Modulo per la presentazione delle osservazioni per i piani/programmi/progetti sottoposti a procedimenti di valutazione ambientale di competenza statale

ID: Codice procedura (ID_VIP/ID_MATTM):10844

Impianto per la produzione di energia elettrica da fonte eolica, costituito da 6 aerogeneratori della potenza complessiva di 37,2 MW, un sistema di accumulo da 25 MW e relative opere connesse in località "Rempillo" nel comune di Pitigliano (GR).

TESTO DELLE OSSERVAZIONI

Immagine n. 5 Intervisibilità degli impianti eolici della provincia di Viterbo anche in quella di Grosseto, in particolare nel pitiglianese.

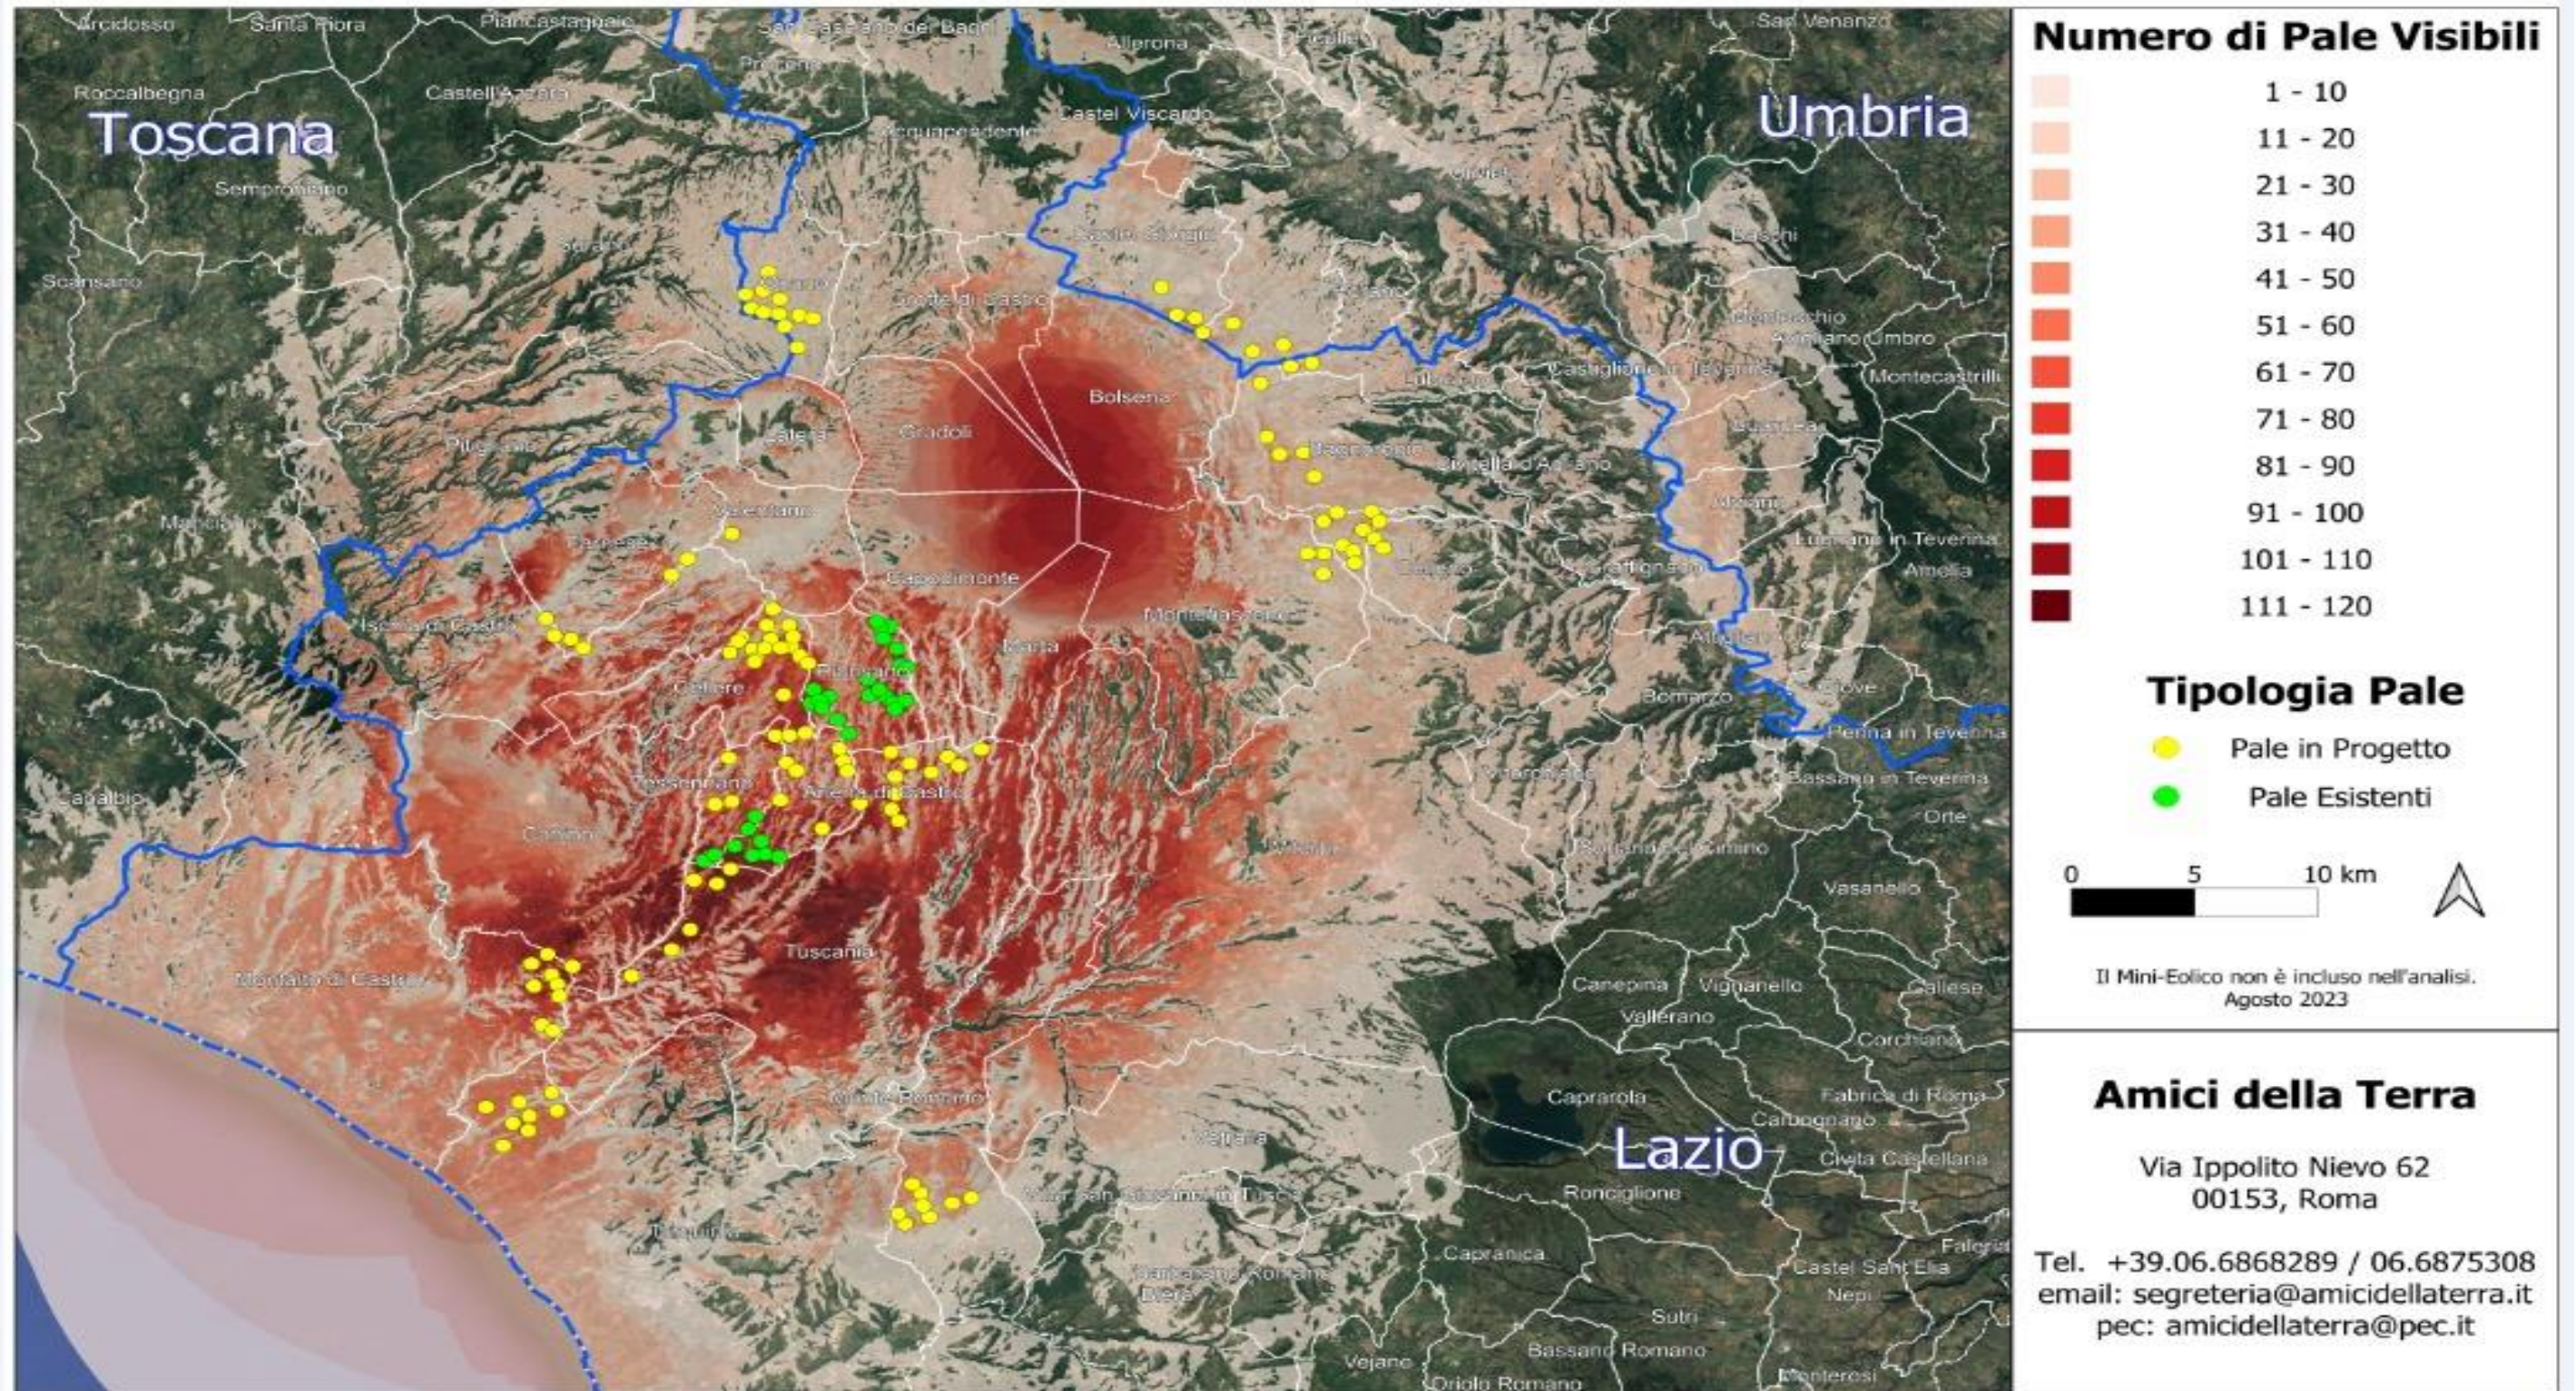
Quindi anche la Regione come Ente deputato dalla normativa nazionale a legiferare sulle aree idonee e non idonee si è espressa riguardo al fatto che abbia assolto ai doveri e alle quote stabilite dal PNIEC e in ambito regionale la provincia di Viterbo è stata quella con il più alto tasso di impianti FER tra tutte e quindi ormai satura ed il cumulo degli impianti FER installati, autorizzati e in progetto rappresenta una **elevata criticità per la sostenibilità ambientale di ulteriori eventuali iniziative.** L'impianto eolico “Rempillo” pur essendo “esterno al confine provinciale e regionale ma nelle sue immediate vicinanze (a soli 100 metri i primi due aerogeneratori) oltre ad impattare sul territorio e sulle economie di tre Comuni del Lazio (Farnese, Valentano e Latera) si trova nelle fasce di rispetto dei Beni di notevole interesse pubblico come si è evidenziate nelle Osservazioni nn. 1 e 2 e crea anche degli impatti negativi anche sui beni naturalistici come verrà dettagliato nell'Osservazione n. 4. Inoltre andrebbe a sommarsi al già enorme cumulo di impianti eolici e fotovoltaici e geotermici che già creano una elevata criticità ambientale nella provincia di Viterbo e interferiscono anche con il territorio toscano come si può vedere dalle immagini nn. 4 e 5

dell'Allegato Report Fotografico n. 1.
